## Rettelse

### Lineært power- og automatisk SWR meter til HF OZ nr. 9/98

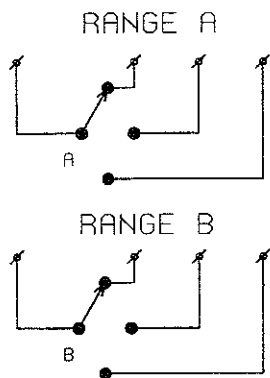
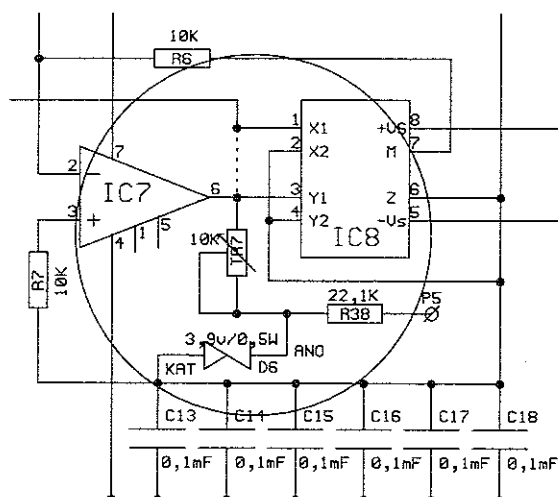
Det er beklageligt, at der har indsneget sig en fejl i diagrammet ved tilpasning til OZ. Fejlen er vist i cirklen, hvor den punkterede forbindelse skal fjernes. der kan også være tvivl omkring zenerdioden D6; **men det er kun i diagrammet, der er fejl.** Printlayout og komponentplaceringen er ok.

Det kan også være besværligt at se forbindelserne omkring omskifteren, derfor bringes et justeret diagram her.

Det anvendte instrument er af typen Kyoritsu KM118 0,1 mA. såfremt man anvender et andet instrument, kan det være nødvendigt at ændre modstanden R38. Det sker nemmest inden retningskobleren tilsluttes.

Med spænding på forward, men ingen spænding på ref (det der svarer til SWR 1:1) tilpasses R38 således, at instrumentet viser SWR=1.
